ENQUÊTE PUBLIQUE

RAPPORT

**Modification N°4 du PLUI
de l'Établissement Public Territorial
« Plaine Commune »**

Commissaire enquêteur : M. Bertrand CHANTALAT

Le plan ci-dessous illustre l'incompatibilité entre ce projet de servitude SLCO184 d'une part, le projet de garage à bennes de la Ville de Paris et la présence de l'usine du SYCTOM d'autre part.

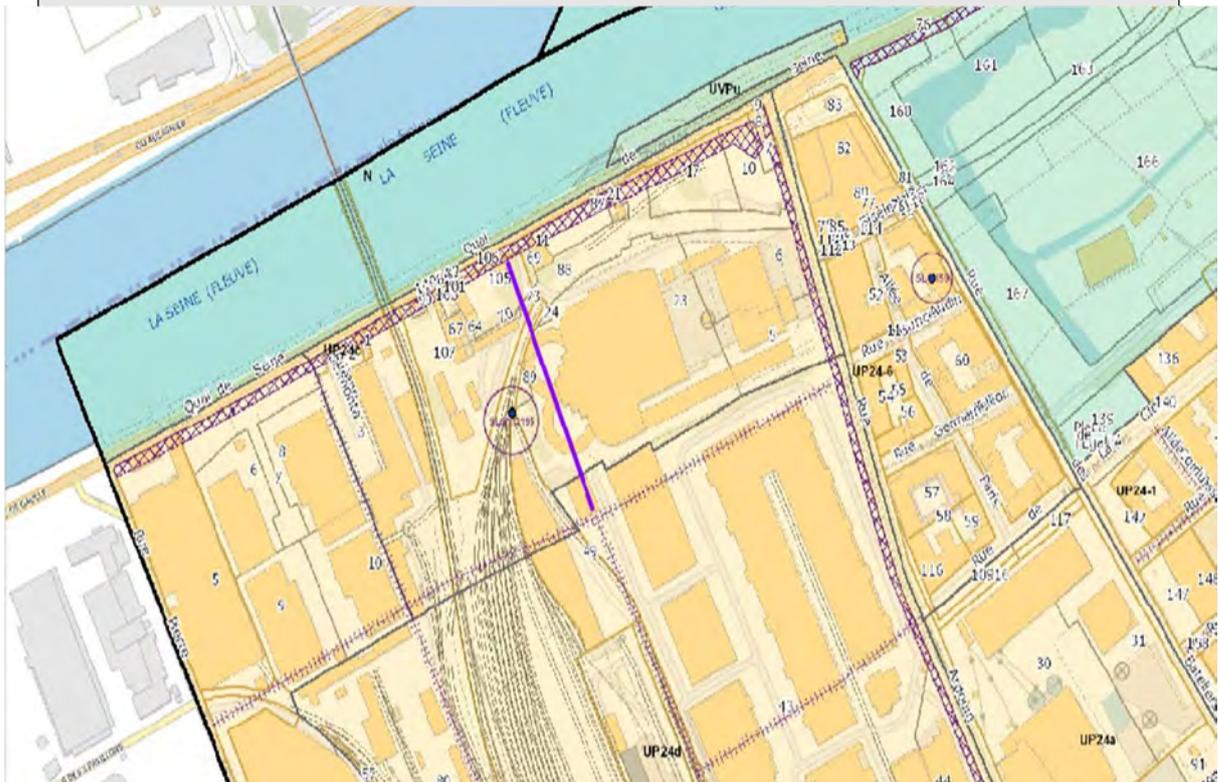
Les remarques numérotées **1, 35, 37, 41, 42, 43**, ainsi que la contribution du SYCTOM au registre papier, déposée le 29/02/2024 au siège de l'EPT, accompagnée de deux photographies, relèvent l'incompatibilité du projet de servitude de localisation dénommé SLCO184, concernant le projet du prolongement de la rue des Docks depuis le Boulevard Victor Hugo jusqu'à la RD.1, avec les nécessités de service et de sécurité liées à la présence de l'usine d'incinération d'ordures ménagères située quai de Seine à St-Ouen, ainsi qu'avec le projet de garage à bennes, porté par la Ville de Paris, sur son terrain situé au 17/41 Quai de Seine à Saint-Ouen.

Cette servitude de prolongement de la rue des docks jusqu'à la RD1 créerait en effet la possibilité d'une potentielle voirie traversant une zone hautement dangereuse au sein de l'emprise des terrains de l'usine du SYCTOM, actuellement titulaire de la servitude SLYC195 (Servitude de Localisation SYCTom 195), en méconnaissance des protections nécessaires à proximité de cette usine classée ICPE.

Q6 : Quelles sont les propositions de l'EPT pour résoudre cette incompatibilité entre le projet de servitude SLCO184, la présence de l'usine du SYCTOM de St-Ouen et le projet connexe de garage à bennes de la Ville de Paris ?

Le tracé initialement projeté du prolongement de la servitude de localisation SLCO184 sera modifié afin de ne plus être en incompatibilité avec la présence de l'usine du SYCTOM et le futur garage à benne de la Ville de Paris.

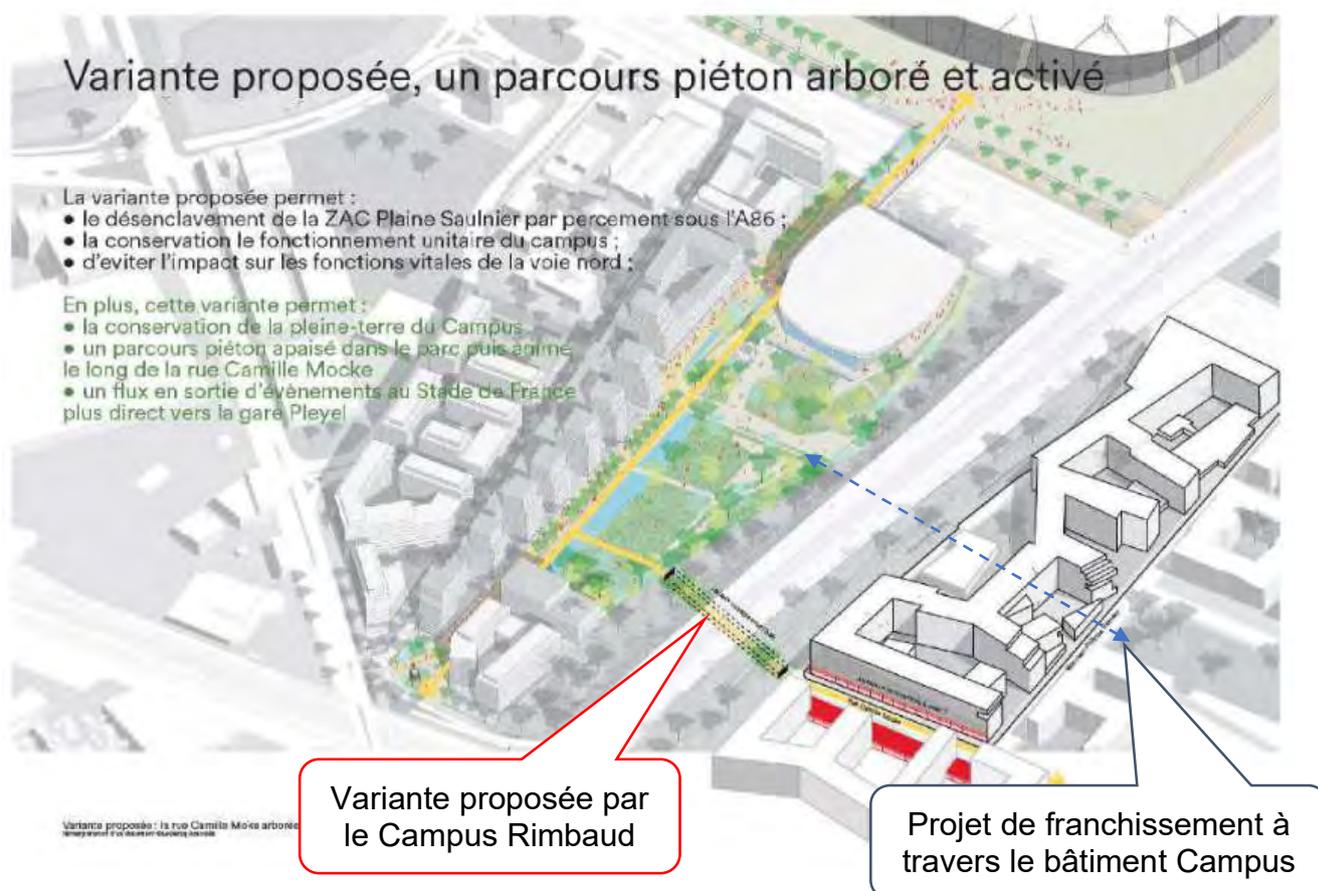
La remarque N°40 évoque le projet de servitude de localisation SLPC 125 pour permettre le franchissement sous l'A86, qui passerait en plein milieu du « Campus Rimbaud » au nord de la ZAC Pleyel, avenue du Président Wilson à Saint-Denis.

Ce campus accueille des entreprises et des institutionnels et fonctionne actuellement en site fermé et sécurisé. Il n'y a aucun accès direct au public extérieur au site et des gardiens sont présents au niveau de chaque accès pour vérifier l'identité des personnes entrant sur le site.

Le tracé du projet de servitude en question couperait le Campus en deux et imposerait de revoir l'intégralité de la sûreté et de la sécurité du site fonctionnant sans fréquentation externe, nécessitant :

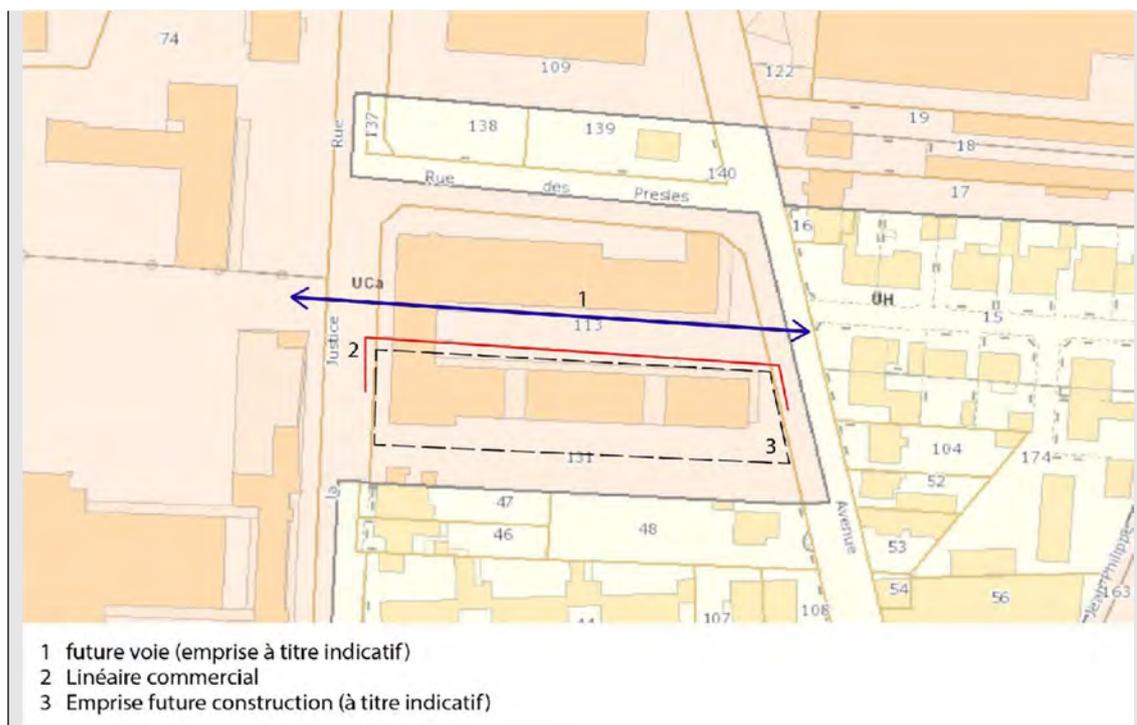
La modification de la règle ne fait évoluer que les hauteurs maximums, et non le nombre de niveaux autorisés qui restera le même (R+6 maximum, sous certaines conditions). Il ne sera donc pas possible de créer de niveaux supplémentaires, hors mezzanine, dont la hauteur maximum sous plafond est limitée à < 1.80 mètres : au-dessus, celles-ci sont comptées comme des niveaux.

L'augmentation de la hauteur maximum a pour objet non seulement de faciliter la réalisation de rez-de-chaussée commerciaux, mais également de favoriser une hauteur sous plafond de 2.7 mètres au sein des logements, dans le but de rejoindre les ambitions des documents cadres de Plaine Commune (notamment la Convention Qualité Construction Neuve).

En effet, dans le cas d'un bâtiment R+4+A avec une hauteur maximum de 18 mètres, et sans même la réalisation de rez-de-chaussée commercial :

- 6 niveaux *2.7 mètres (hauteur de dalle à dalle permettant d'assurer une hauteur sous plafond de 2.5 mètres) + 1 mètre (hauteur de l'acrotère, dans le cas d'une toiture terrasse) = 17.2 mètres (hauteur maximum aujourd'hui : 18 mètres).
- 6 niveaux *3 mètres (hauteur de dalle à dalle permettant d'assurer une hauteur sous plafond de 2.7 mètres) + 1 mètre (acrotère) = 19 mètres, soit un dépassement de **1 mètre de la hauteur maximum**.
